STELLUNGNAHME DER STADT EMMERICH AM RHEIN

zum Planfeststellungsverfahren nach § 18 Allgemeines Eisenbahngesetz (AEG) für den 3-gleisigen Ausbau der Strecke „ABS 46/2 Grenze D/NL – Emmerich - Oberhausen“, Planfeststellungsabschnitt (PFA) 3.3 Emmerich-Praest

Schnitt A (unmaßstäblich) DB AG

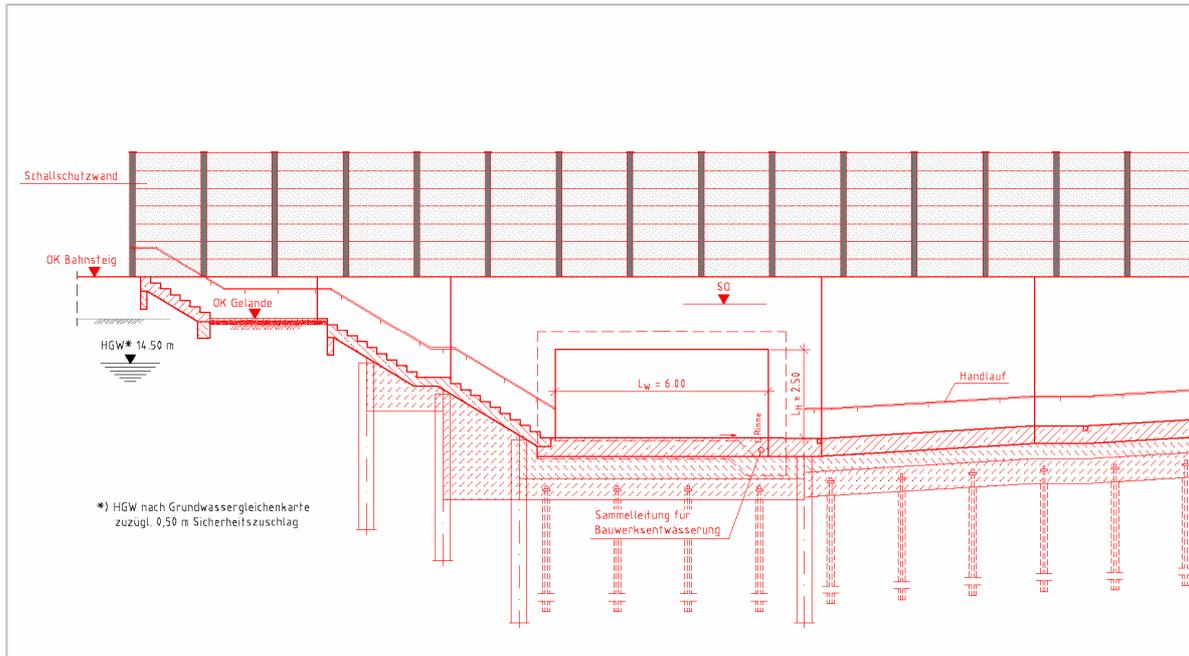
Die DB AG plant eine 21 m lange Tunnelanlage, 6,00 m x 2,50 m im Querschnitt, für Fußgänger und Radfahrer, die auf beiden Seiten vor Kopf endet und von der im rechten Winkel jeweils eine Rampenanlage abgeht.

Im Norden endet die Tunnelanlage direkt vor dem Bahnweg in ca. 3,5 m Tiefe unterhalb des Fahrbahnniveaus, im rechten Winkel schließt sich eine Treppenanlage bzw. eine lange Rampe an, die parallel zur Gleisanlage nach ca. 75 m wieder das Straßenniveau erreicht.

Das südliche Ende der Tunnelanlage schließt ebenfalls stumpf ab, in diesem Falle ca. 4,5 m unterhalb des Bahnsteigniveaus mit 'Deckel'. Im rechten Winkel schließt sich auch hier die Treppen- bzw. Rampenanlage zur Straße an. Diese Rampenanlage führt jedoch nicht gradlinig, sondern in einer spitzwinkligen ‚Kehre‘ nach oben.

Die Tunnelanlage ist an beiden Enden von außen nicht einsehbar.

Vorschlag der Stadt Emmerich am Rhein (Ing.-Büro Spiekermann)

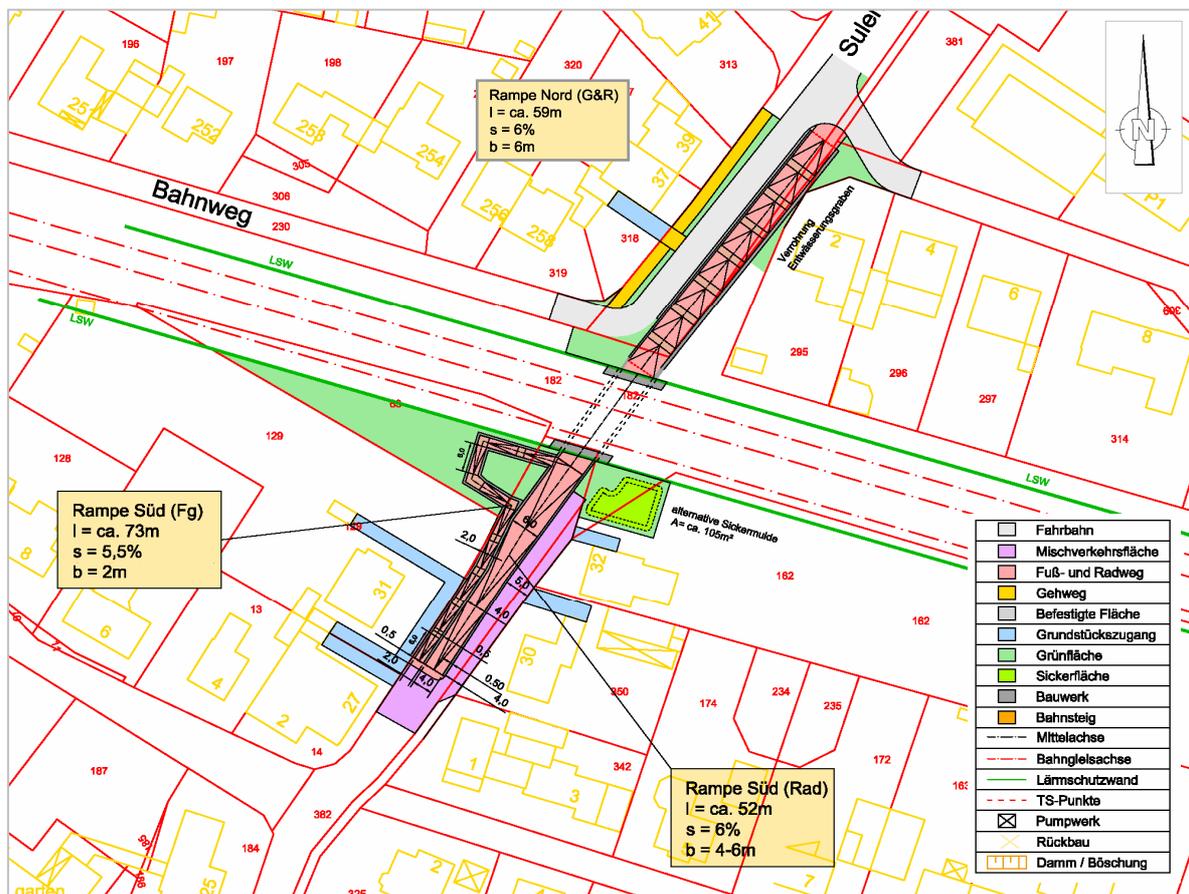
Die Stadt Emmerich am Rhein hat das Ingenieurbüro Spiekermann in Düsseldorf mit der Erarbeitung alternativer Entwürfe beauftragt. Nach Wertung dieser Entwürfe legt die Stadt Emmerich am Rhein den nachfolgend abgebildeten Entwurf vor.

Die Stadt Emmerich am Rhein spricht sich deshalb für eine Übernahme ihres Entwurfes in den Planfeststellungsbeschluss aus.

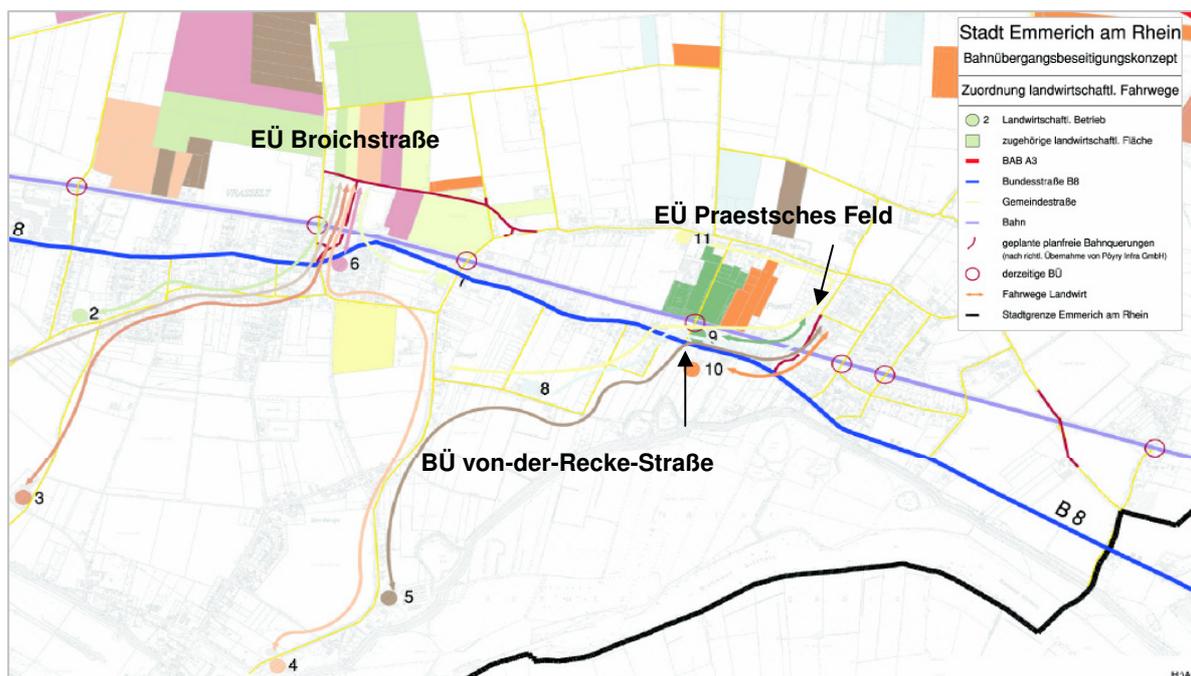
Nach den Vorstellungen der Stadt Emmerich am Rhein wird hier als Ersatzbau nur eine EÜ-Pkw mit reduzierter Durchfahrtshöhe sowie entsprechender Nebenanlagen vorgesehen; diese jedoch behindertengerecht, ebenfalls ist parallel zu den Gleisen eine Straßenüberführung über die Straße Praestsches Feld für den Bahnweg geplant, zu dem ist auf der Südseite der Gleisanlage eine Pkw-Verbindung aus dem Trogbauwerk heraus zum P+R - Parkplatz und im weiteren Verlauf zur Raiffeisenstraße / Johannesstraße vorgesehen.

Grund der Einschränkung des Überführungsbauwerkes ist die Auffassung der Stadt, die EÜ Praestsches Feld von Lkw- und landwirtschaftlichem Verkehr freizuhalten, da der Dorfkern mit seinem verkehrsberuhigten Ausbau nicht geeignet ist, diese Verkehre aufzunehmen. Konfliktsituationen zwischen spielenden Kindern und landwirtschaftlichen Schwerverkehren sind vorprogrammiert und sollen vermieden werden.

Diese absichtliche eingeschränkte Durchfahrtshöhe lässt zwar weiterhin das Passieren von Pkw, Rettungswagen und Omnibussen zu, verhindert aber das Durchfahren mit Lkw, landwirtschaftlichem Großgerät und Schwerlastverkehr. Hierdurch soll der Dorfkern von großen Kraftfahrzeugen verschont bleiben.

*Auszug aus der Verkehrsuntersuchung MWM
Zuordnung der landw. Verkehre nach Beseitigung der BÜ gemäß DB-Planung*

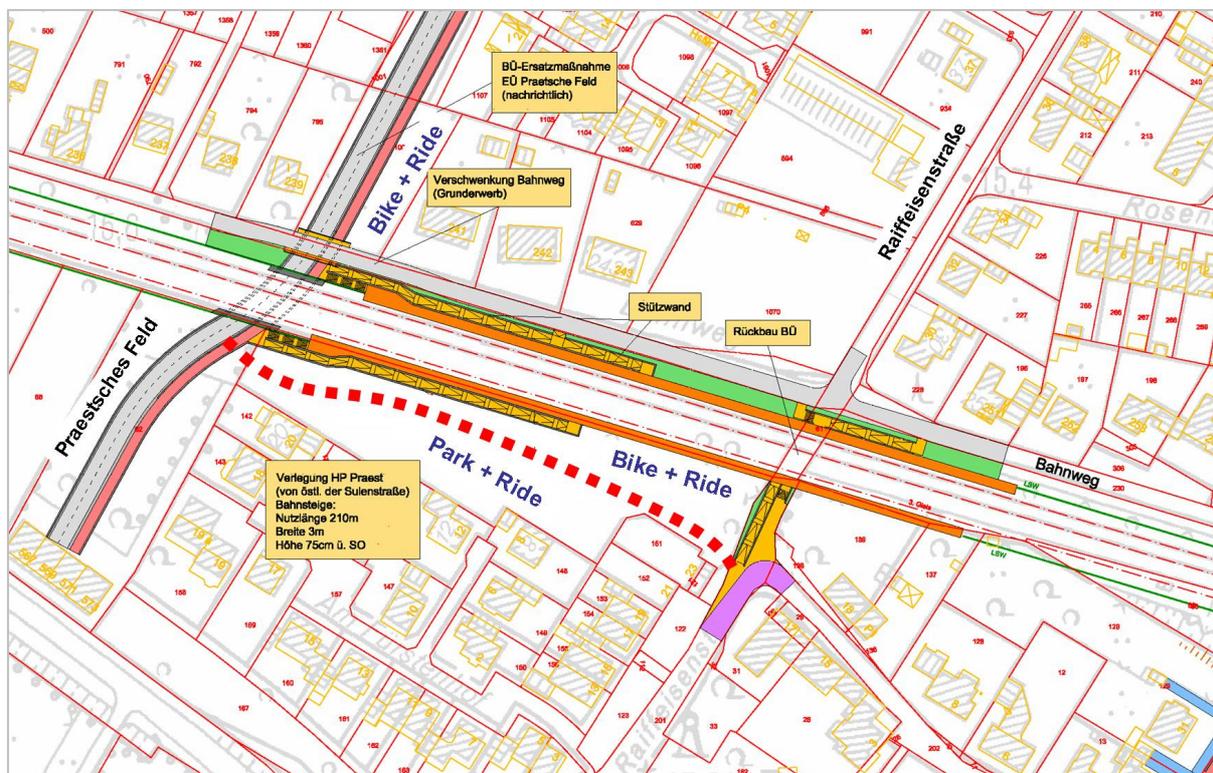
Anhand der als Anlage beigefügten Untersuchung und insbesondere der o.a. Übersicht ist ersichtlich, dass die 2 Hauptverkehrsbeziehungen der Landwirtschaft nach Umsetzung der DB AG-Planungen die Ersatzmaßnahme Praestsches Feld und Broichstraße sein werden; dies mit den zuvor genannten Folgen für die Sicherheit der Verkehrsteilnehmer.

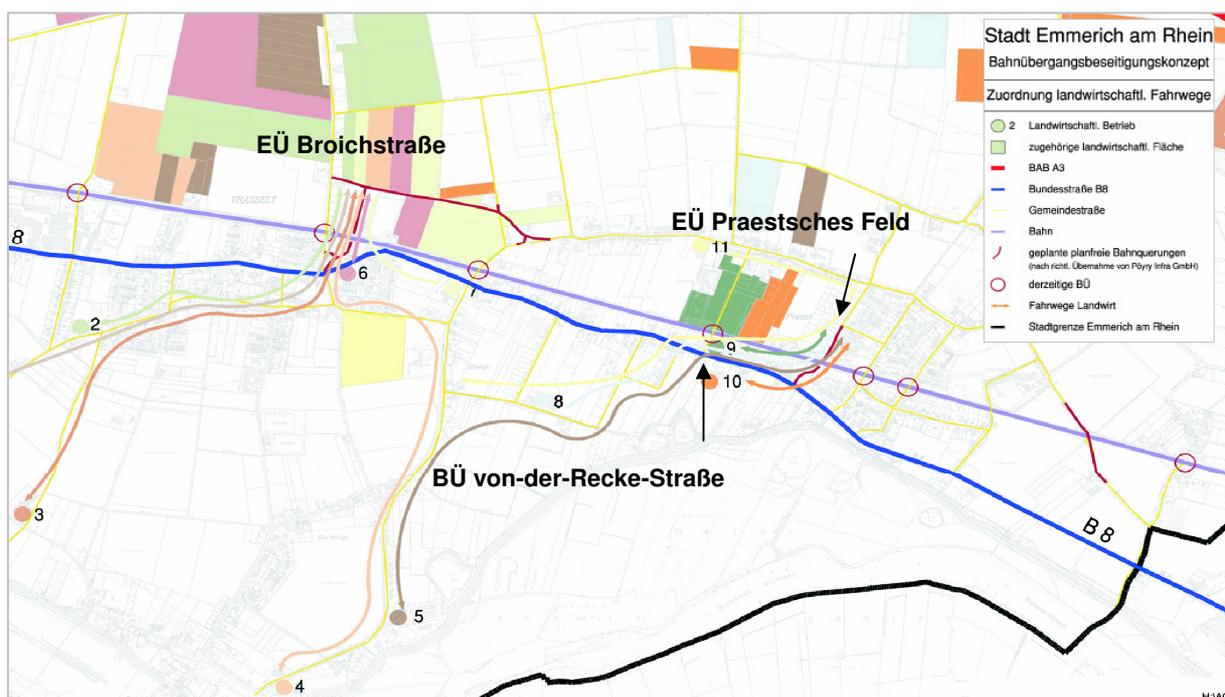
Wie bereits unter Punkt 1.3.1 BÜ Raiffeisenstraße thematisiert, fordert die Stadt Emmerich am Rhein als Ersatz für den BÜ von-der-Recke-Straße eine vollwertige EÜ mit einer Durchfahrtshöhe von 4,50 m.

Durch dieses Bauwerk wird die EÜ Praestsches Feld von Lkw- und landwirtschaftlichem Verkehr freigehalten. Diese zwingende Notwendigkeit ergibt sich aus der Tatsache, dass der Dorfkern mit seinem verkehrsberuhigten Ausbau nicht geeignet ist derartige Verkehre aufzunehmen.

Konfliktsituationen zwischen spielenden Kindern und landwirtschaftlichen Schwerverkehrern sind vorprogrammiert und zu vermeiden.

Auszug aus der Verkehrsuntersuchung MWM
Zuordnung der landw. Verkehre nach Beseitigung der BÜ gemäß DB-Planung

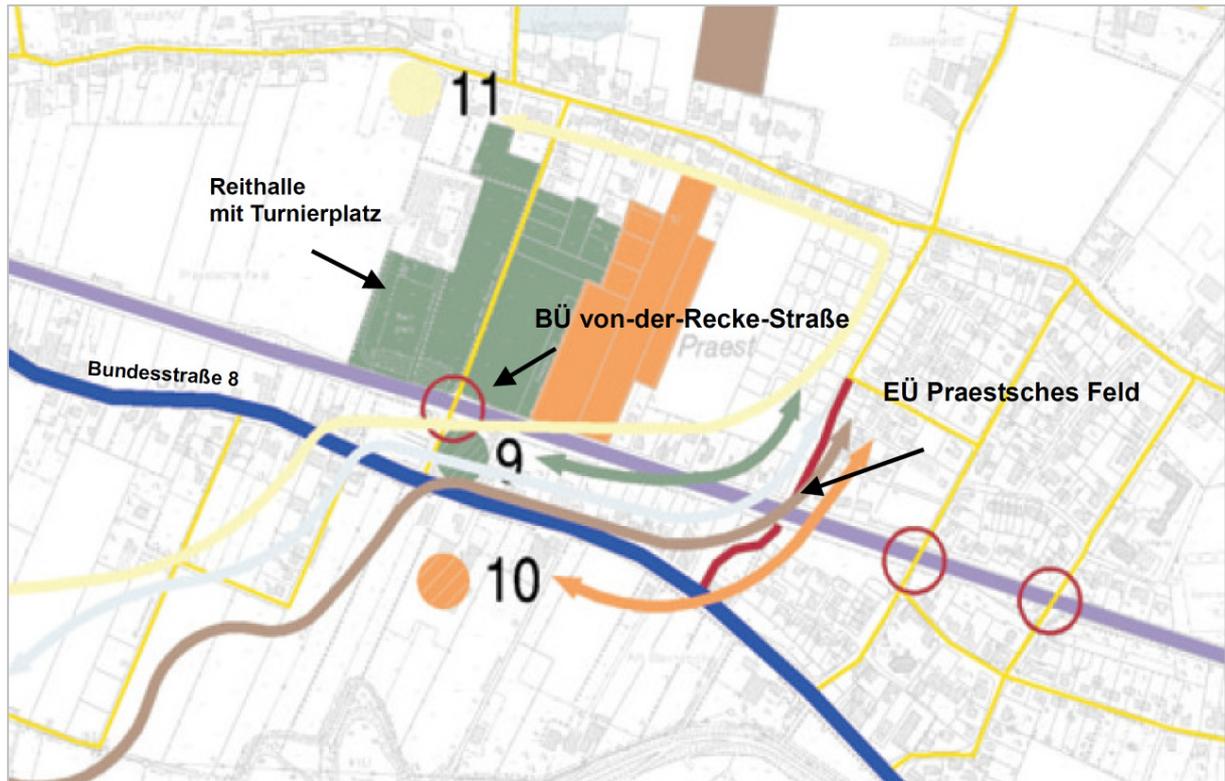
Die bereits erwähnte Untersuchung des Ingenieurbüros MWM zur Häufigkeit der Querung mit landwirtschaftlichen Fahrzeugen ergibt, wie aus der unter dargestellten Übersicht erkennbar, dass die 2 Hauptverkehrsbeziehungen für die Landwirtschaft nach Umsetzung der DB AG-Planungen die Ersatzmaßnahme Praestsches Feld und Broichstraße sein werden.

Dies mit den zuvor genannten Folgen für die Sicherheit der Verkehrsteilnehmer und Anwohner

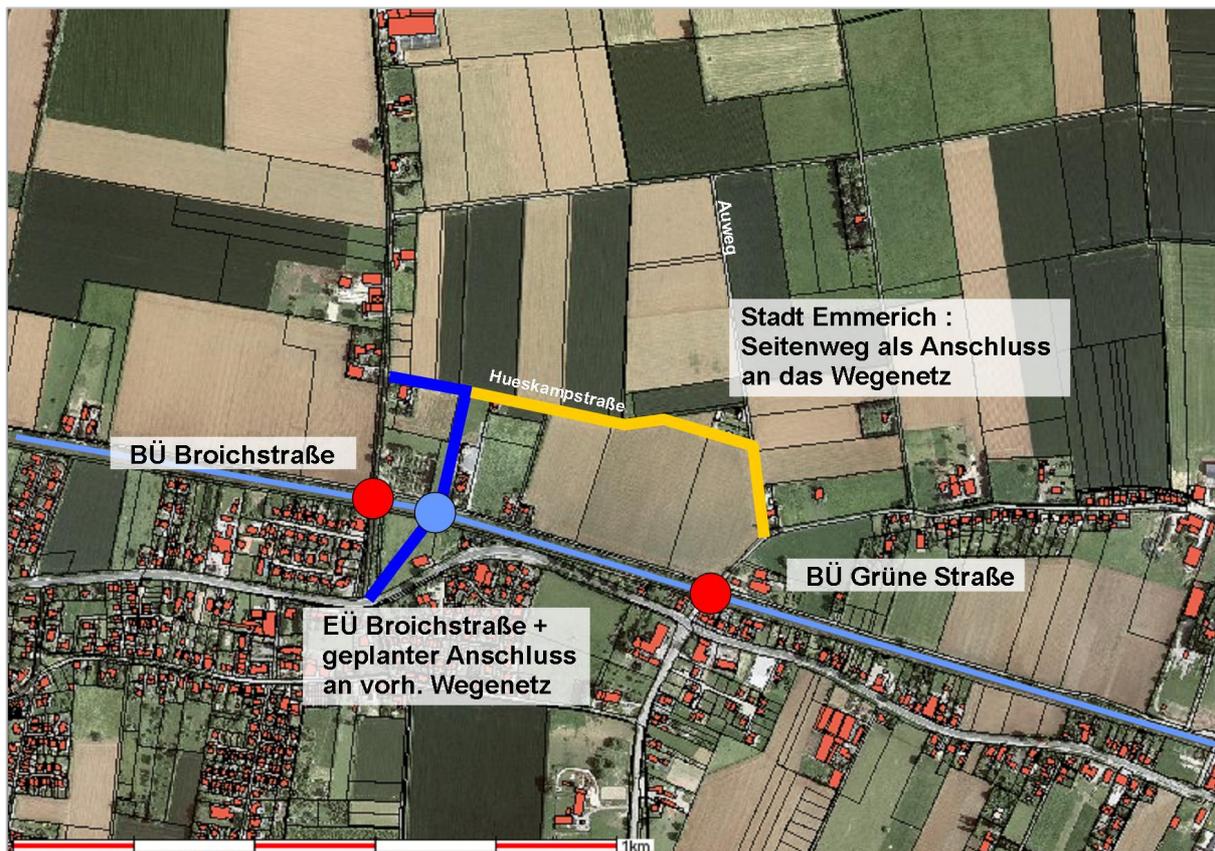
Die DB AG sieht als Ersatzmaßnahme für den BÜ Grüne Straße aber auch für den BÜ Broichstraße (Bahn-km 56,740) die EÜ Broichstraße vor. Diese soll als vollwertige Eisenbahnüberführung mit einer Durchfahrtshöhe von 4,50 m sowie einem einseitigen Geh-, Radweg mit einer Durchfahrtshöhe von 2,50 m ausgeführt werden.

Parallel der Gleise ist eine Straßenüberführung über die Broichstraße für den Bahnweg geplant.

DB Planung Haltepunkt

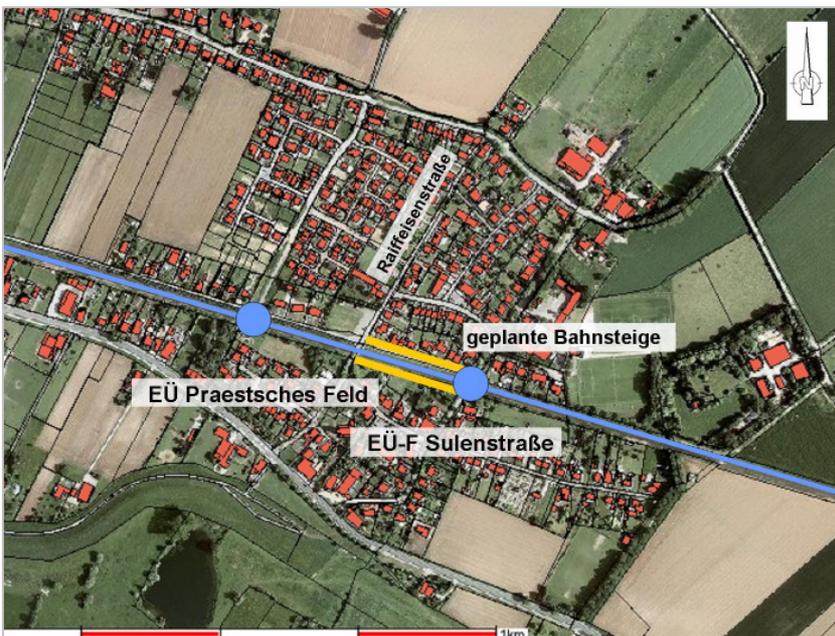
Die DB AG sieht vor, die maroden Bahnsteige abzurechen und diese zwischen die Ersatzmaßnahme EÜ-F Sulenstraße und den wegfallenden BÜ Raiffeisenstraße zu verlegen. Zuwegungen sind nur von der Sulenstraße bzw. dem Bahnweg aus geplant. Die EÜ-F Sulenstraße dient hier lediglich als Bahnsteigverbindung, s. 1.3.1 BÜ Sulenstraße.

Stadt Emmerich am Rhein
Planung Haltepunkt

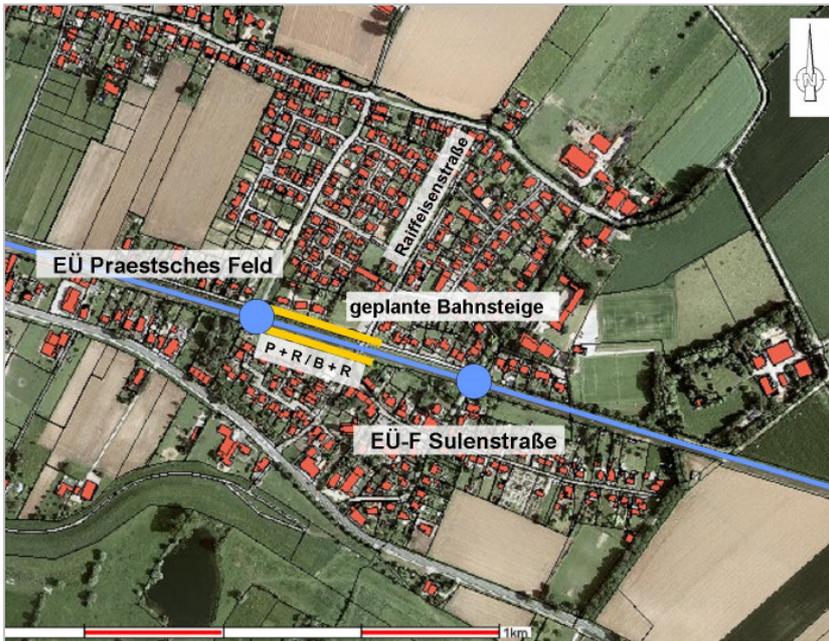
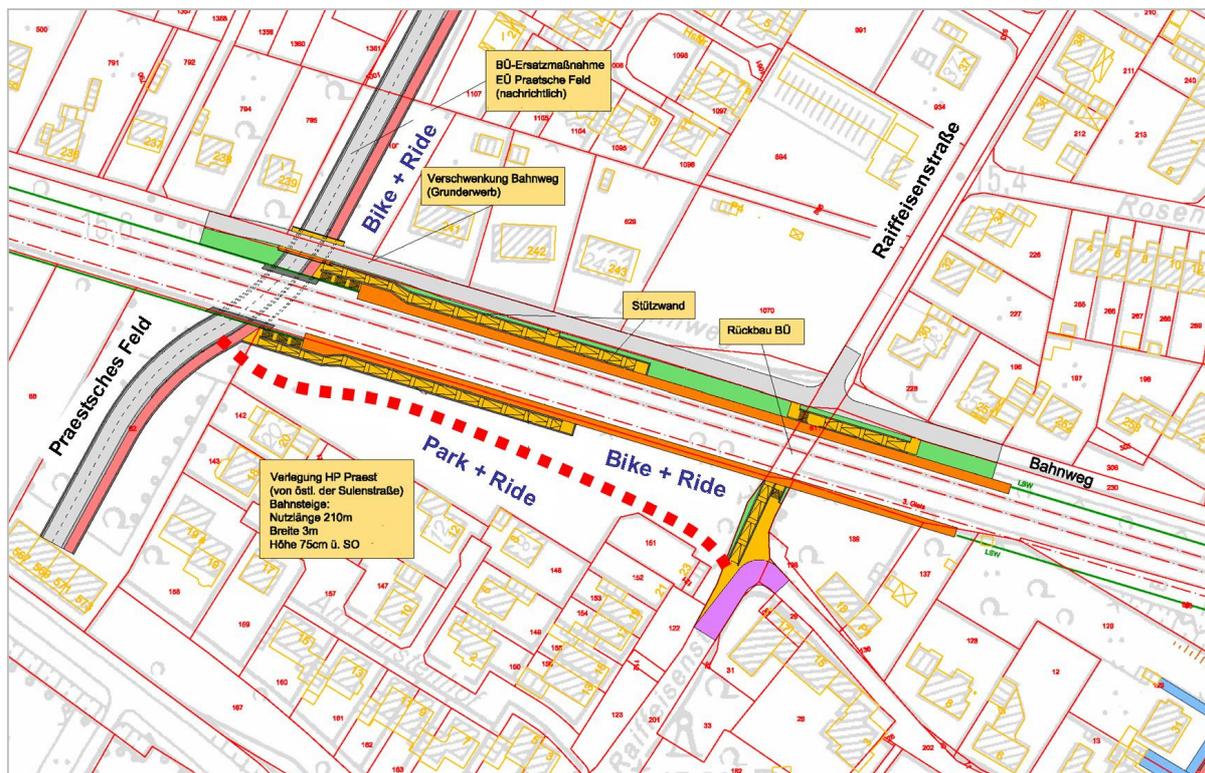
Die städt. Planung sieht vor, dass die Nebenanlagen der EÜ Praestsches Feld in den Haltepunkt eingebunden werden. Als Synergieeffekt kann der Geh- und Radweg der EÜ, der auf halber Höhe im Trog geführt wird zugleich als Bahnsteigzuwegung bzw. -verbindung dienen.

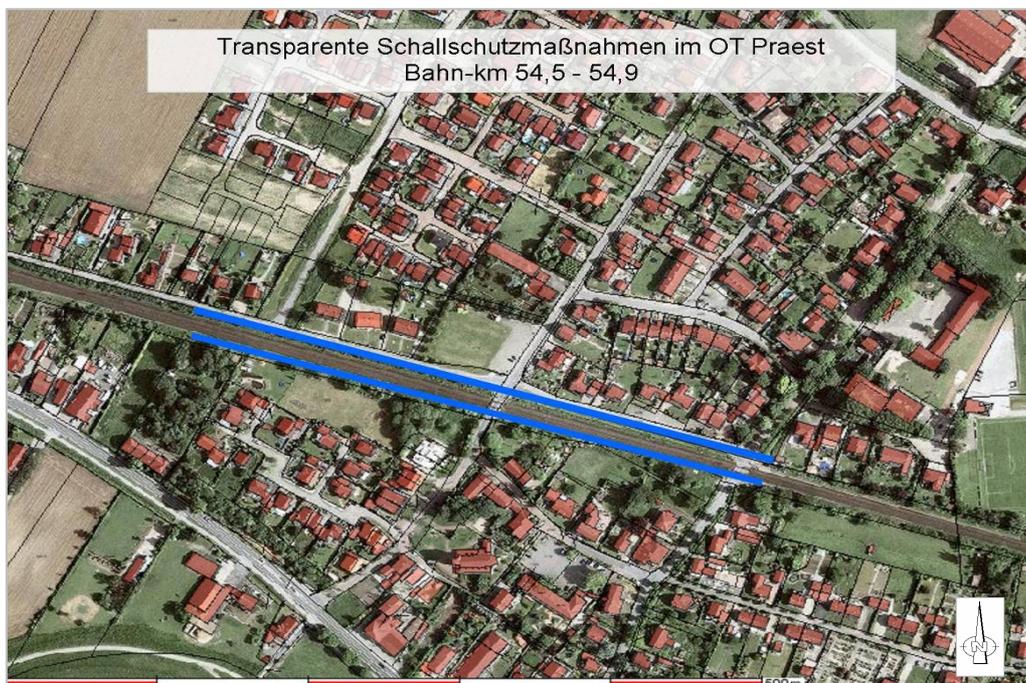
Als eine der Kernforderungen der Stadt Emmerich am Rhein gilt die durchgehende Begrünung der Wände auch im Außenbereich. Dies dient ihrer besseren Einbindung in die Landschaft und vermindert deren Störwirkung.

Alternativen zu dieser Begrünung sind auch bepflanzbare Wände, begrünte Steilwände, Gambionen oder Lärmschutzwälle; auch die Kombination mit niedrigen Kleinstschutzwänden in der Nähe des Rad-Schiene-Kontaktes kann zu einer Verringerung der Wandhöhen führen und sollten daher berücksichtigt werden. Ebenso andere technische Möglichkeiten, die sich bereits auf Teststrecken als erfolgreich erwiesen haben wie z.B. Schienenstegdämpfer oder das Besohlen aller drei Gleise.
